RECUPERO AMBIENTALE DELLA MINIERA DI SANTA BARBARA

Parere n. 5

Recupero ambientale della miniera di Santa Barbara
nei comuni di Cavriglia (AR) e di Figline e Incisa Valdarno (FI)- costruzione dei bacini di
Castelnuovo dei Sabbioni e Allori all'interno della miniera di S. Barbara”

Oggetto: Realizzazione collina schermo ex area mineraria di S.Barbara — piano di campionamento delle terre provenienti dagli scavi del Nodo AV di Firenze – **Valutazioni istruttorie.**

Figura 1: schema riportato a pag. 17 del documento IFR.

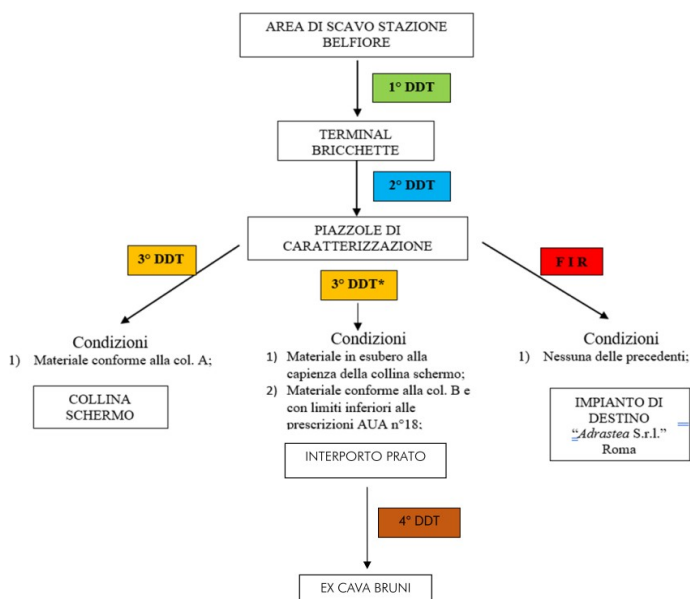
Per la verifica ambientale si concorda con il criterio di controllo "per stati di avanzamento". Tuttavia la risposta è molto generica e non è supportata da alcuna previsione. Si ritiene quindi necessario che, prima di procedere alla realizzazione della "Collina schermo", sia presentato un programma che indichi come il proponente intende procedere con l'abbancamento a dimora dei materiali, e che preveda le verifiche ambientali necessarie "per stati di avanzamento".

La risposta del proponente è eccessivamente generica. Prima di procedere alla realizzazione della "Collina schermo" deve essere presentato un programma che indichi come si intende procedere con l'abbancamento a dimora dei materiali e che preveda le verifiche ambientali necessarie "per stati di avanzamento".

Figura 2: profilo geologico longitudinale - area stazione AV (stralcio da FEW100EZZF6GE0001002A, sul quale gli scriventi hanno evidenziato l'area stazione e le quote scavo).

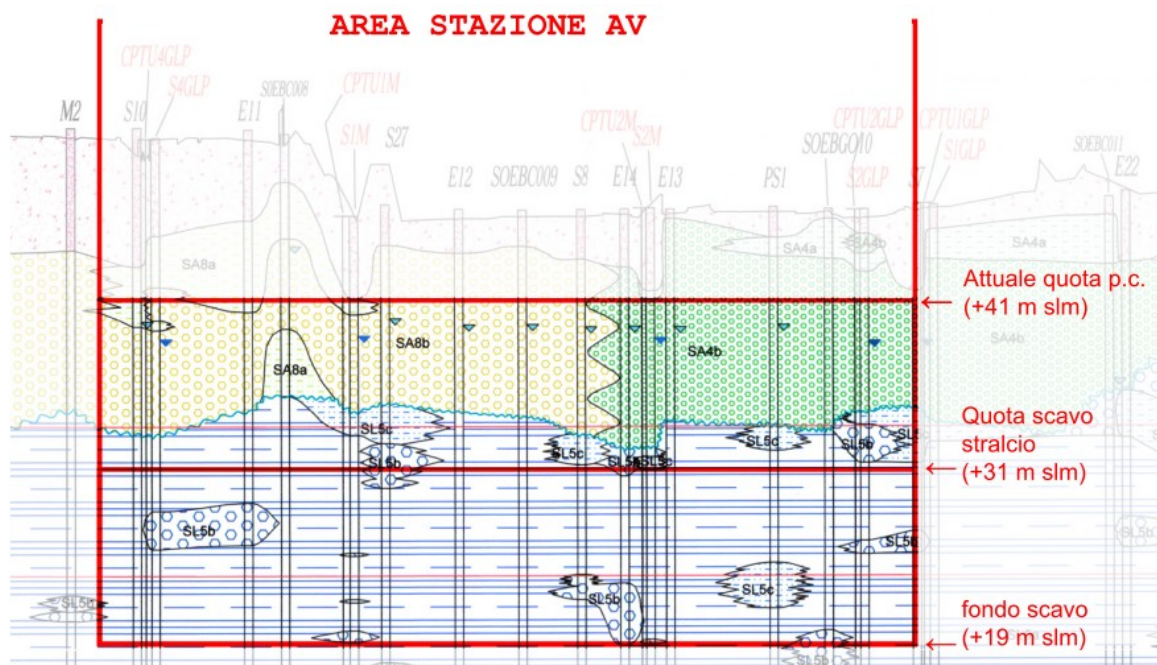
È possibile una prima sommaria valutazione del potenziale contenuto, in tali unità, di clasti contenenti minerali di amianto, sulla base delle ipotizzabili aree di alimentazione di questi depositi all'epoca della deposizione, in considerazione della paleogeografia come riportata nella relazione geologica¹⁵:

- SINTEMA DELLE ARGILLE TURCHINE (SL5) - Villafranchiano. In tale periodo, l'alimentazione del paleo bacino lacustre avveniva da parte di vari corsi d'acqua, di cui quelli più prossimi all'area fiorentina erano Mugnone, Ema, Greve (Figura 2). Di questi, l'unico ad avere nel suo bacino di alimentazione formazioni potenzialmente contenenti amianto risulta il Torrente Greve, formazioni ofiolitiche che però affiorano in superfici contenute rispetto alla superficie complessiva del bacino. Inoltre il torrente sfociava nel paleo-lago dal versante meridionale, mentre l'area interessata allo scavo della Stazione AV è più prossima al bordo settentrionale, più verosimilmente interessato all'alimentazione da parte del Torrente Mugnone ed eventualmente del Terzolle. Peraltro, già nella seconda parte del Villafranchiano (Pleistocene inferiore), il Torrente

Figura 3: ricostruzione paleogeografica nel Villafranchiano inferiore (da relazione geologica del PAC). In rosso è evidenziata indicativamente l'area di realizzazione della Stazione AV.

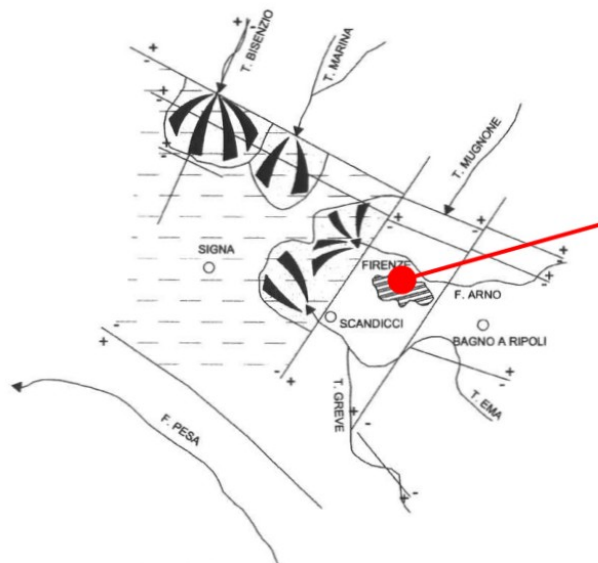
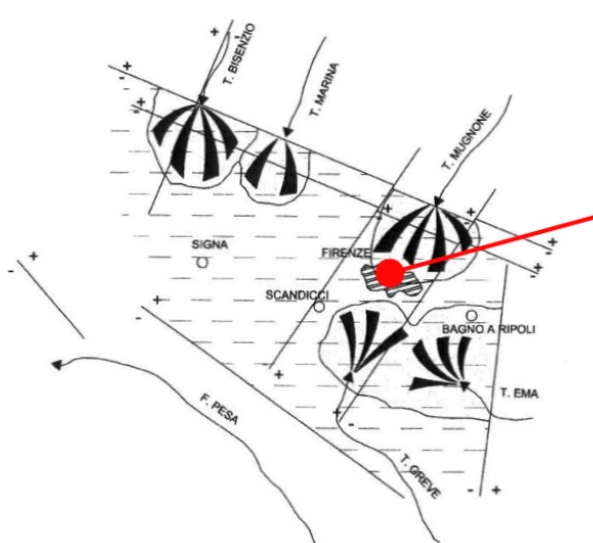
Greve già recapitava i suoi depositi a valle dell'attuale Firenze (Figura 3). Pertanto il rinvenimento di clasti contenenti amianto risulta estremamente improbabile.
